《中德金属生态城（ZD-B-01局部单元）控制性详细规划修改》批前公示

公示说明

中德金属生态城管理委员会拟对《中德金属生态城（ZD-B-01局部单元）控制性详细规划修改》进行批前公示，公开征询公众意见。

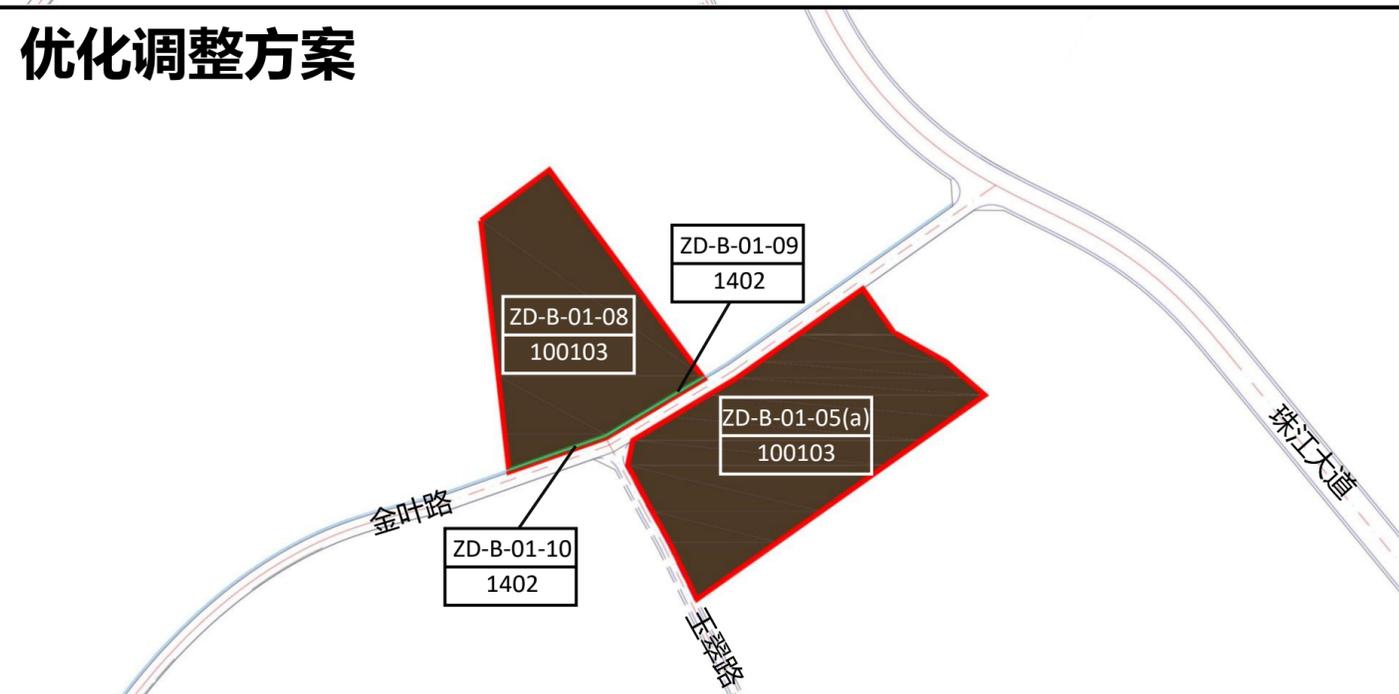
原ZD-B-01-06（a）地块用地性质由排水用地调整为三类工业用地，与原ZD-B-01-05（a）地块合并，规划用地性质为三类工业用地。

金叶路北侧用地衔接城镇开发边界外新增城镇建设用地规模落实方案，结合规划排洪渠及项目实际，将原规划农林用地调整为三类工业用地、防护绿地和陆地水域。
